הנדון : דירה מס' 33 ברח' הנחשול מס' 17 - יבנה

## חוות דעת מומחה

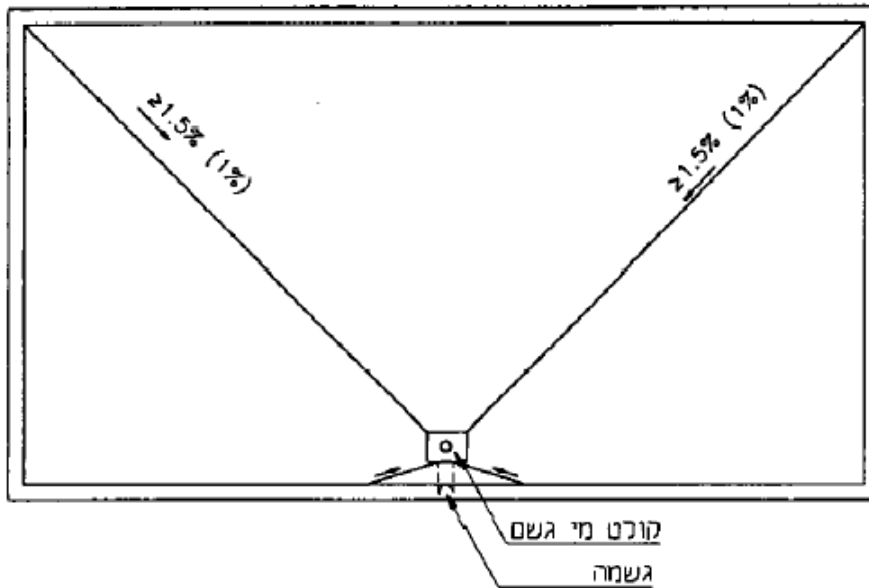
6. חסר סף אלומיניום במפתן דלת היציאה למרפסת הורים וביציאה מחדר רחצה כללי למרפסת. העבודה בוצעה שלא ע"פ כללי מקצוע מקובלים (לפני פרסום תקן 1555.3 בחודש מרץ 2003) אשר באו לידי ביטוי במפרט הכללי לעבודות בנייה סעיף 10021,  
**ציטוט:**

על יד דלתות חוץ, שערים וכד' ובכל מקום שיש הפרש מפלסים יסוים הריצוף - בהעדר הוראות אחרות - בפס אלומיניום שטוח 3/30 מ"מ מעוגן היטב. על משקי התפשטות, או מסילות שערים יבוצע הפס לפי פרט שבתכנית.

צויר 2 - דוגמה להתקנת המוצר (המידות במילימטרים)

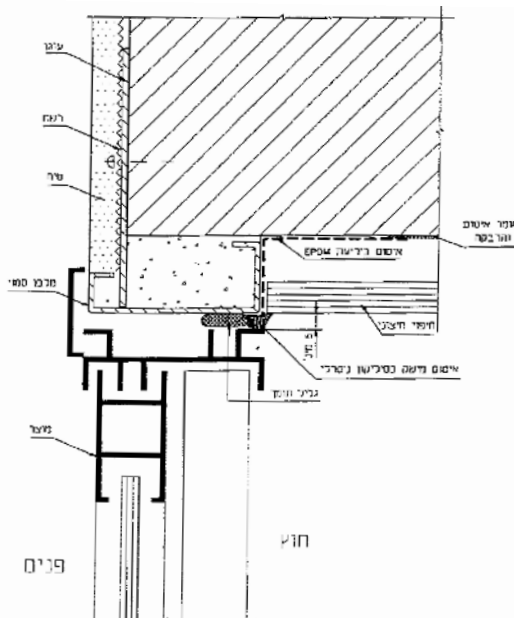
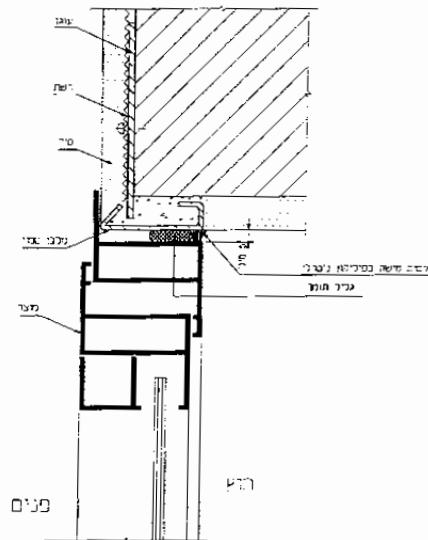
1. יש לחדש אטימה סביב חלונות האלומיניום בחדר שינה הורים, חדרי שינה ילדים ומטבח. תתכן חדירה של מי גשם.

יש צורך לבצע תיקוני אטימה ע"י מריחת חומרים על בסיס סיליקון, העומד בדרישות מפמ"כ 153 (חומרי איטום אלסטומרים חד רכיבים לשימוש בבניינים). (850 ש"ח)

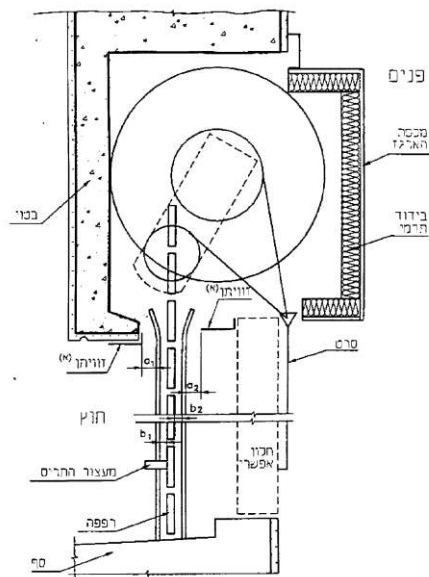
7. חיבורים וחיתוכים לקויים של פינות מלבן החלון בחדר רחצה כללי (יציאה למרפסת). הליקוי אסור עפ"י תקן ישראלי ת"י 1068 חלק 2 סעיף 203, **ציטוט:**

לתיקון יש לפרק את הקיים ולהתקין מחדש.
